Informe Consolidado de Solicitud de Aclaraciones, Rectificaciones y/o Ampliaciones Complementario a la Declaración de Impacto Ambiental del Proyecto "Modificación y regularización del proyecto de extracción y procesamiento de áridos en el sector Alfalfares, La Serena"

Nombre del Titular : Áridos Aconcagua S.A.
Nombre de los representantes legales : Andrés Pablo Valdivieso Lacassie
Luis Felipe Ureta Vicuña
Dirección : Avenida El Bosque Norte #0177, piso 5, comuna de Las Condes, Región Metropolitana de Santiago.

El presente Informe Consolidado Complementario de Solicitud de Aclaraciones, Rectificaciones o Ampliaciones a la Declaración de Impacto Ambiental del proyecto "*Modificación y regularización del proyecto de extracción y procesamiento de áridos en el sector Alfalfares, La Serena*", contiene las observaciones generadas en virtud de la revisión de la Adenda.

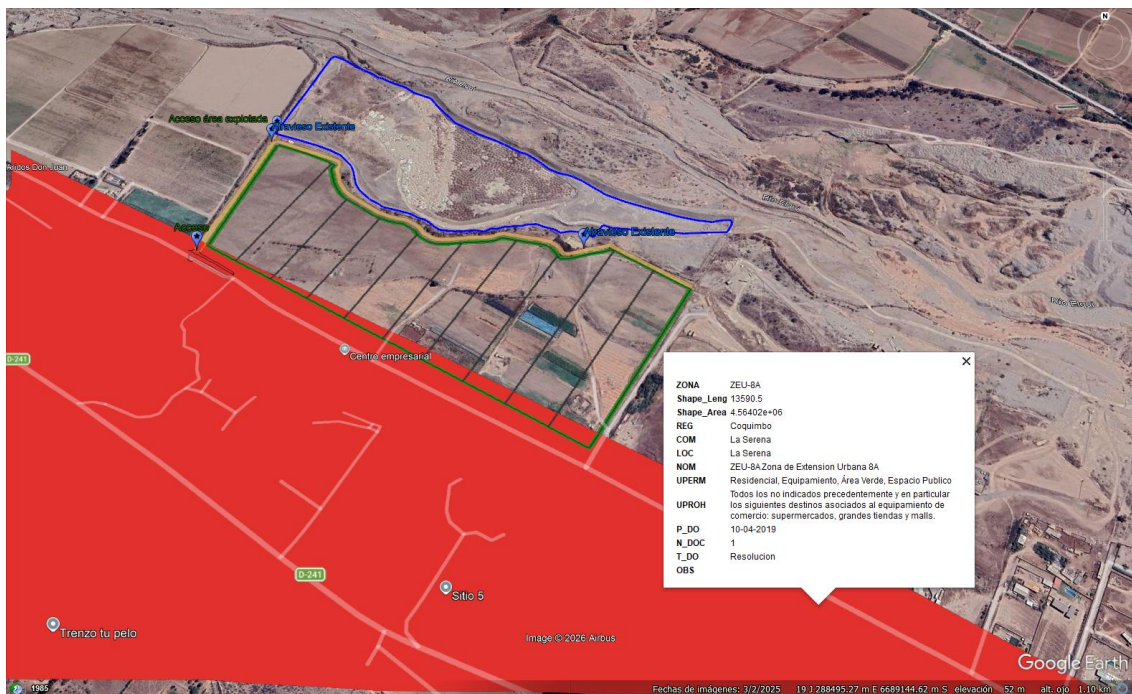
8.1. Respecto con lo presentado en respuesta N°7.1 de la Adenda a la DIA, y dado que el Proyecto se emplaza cercano al área de la Zona de Extensión Urbana ZEU-8A para los sectores de Alfalfares, Ceres y Bellavista, donde no se permite ningún tipo de industria, dada su condición principalmente interurbana y habitacional, se solicita al Titular presentar análisis de compatibilidad para las zonas AR-2 y ZEU-8A asociadas directa e indirectamente al Proyecto, conteniendo para cada uno de ellos, lo siguiente:

- Componente: Uso de Suelo.

- Impacto ambiental: Restricción para el desarrollo futuro de los usos permitidos que se encuentran definidos en el instrumento de planificación territorial (PRI Elqui).
- Parte, obra o acción que lo genera: Extracción de material integral (pozo lastrero N°2). Excavación profunda en toda el área que quedará como resultado.
- Fase: Cierre y abandono.
- Justificación de que no es un impacto significativo: Informar como el proyecto, una vez abandonado transcurrido 42 meses, permitirá potencialmente desarrollar los usos permitidos indicados en el instrumento y las medidas que el titular implementará para ello.
